改善箇所説明図

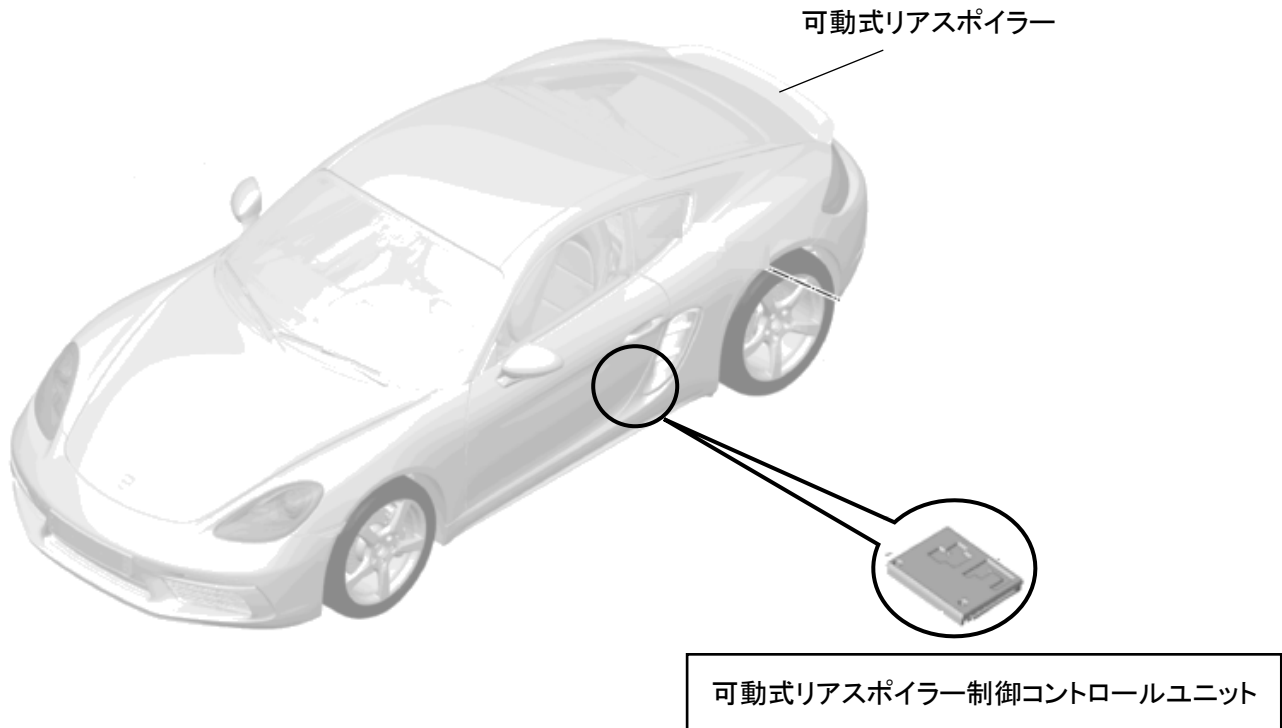
可動式リアスポイラーを制御するコントロールユニットにおいて、プログラムが不適切なため、リアスポイラーの上昇位置が規定の上限高さより高くなる。そのため、リアスポイラーによってハイマウントストップランプを遮蔽してしまい、保安基準第 39 条の 2 第 3 項の基準に適合しない。

全車両、可動式リアスポイラーを制御するコントロールユニットを対策プログラムに書き換える。
